# VERKSTADS- MEDDELANDE

BETR.  
RETURFJÄDRAR  
FÖR GASSPJÄLL  
Förgasare SU-HIF-6

PRODUKT  
P  
GRUPP  
23  
NR  
60

Nya returfjädrar för förgasare SU-HIF 6 till motorer B 20 D och B 20 B

VOLVO  
112 235

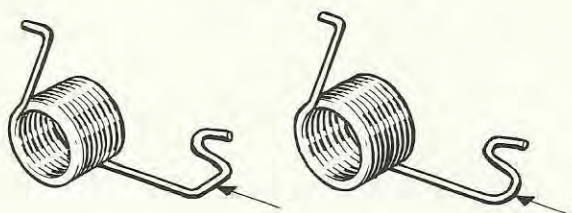
För vagnar av 1971-års modell finns ett 2:a utf. av retur-  
fjädrar med bättre egenskaper än det 1:a utförandet. Det  
2:a utförandet känns igen på att tråden är bockad med  
större radie (vid pilarna enligt skissen).

Följande detaljnummer gäller för 71-års modell (2:a utf.)

<u>Det.nr</u>	<u>Benämning</u>	<u>Antal</u>
237 602-8	Returfjäder (för främre förg.)	1
237 603-6	Returfjäder (för bakre förg.)	1

VOLVO  
112 236

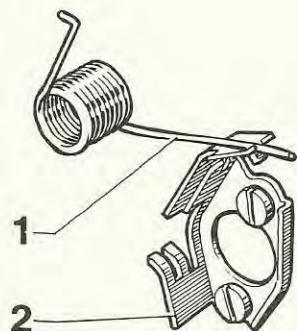
För vagnar fr.o.m. 1972-års modell har ett 3:e utförande  
framtagits, med en utformning enligt skissen. Vid monte-  
ring av detta utförande måste hållare utf. 2 användas för  
chokeanordningen.

Följande detaljnummer gäller fr.o.m. 72-års modell.

<u>Det.nr</u>	<u>Benämning</u>	<u>Antal</u>
237 606-9	Returfjäder (för främre förg.)	1
237 607-7	Returfjäder (för bakre förg.)	1
237 608-5	Hållare (för främre förg.)	1
237 609-3	Hållare (för bakre förg.)	1
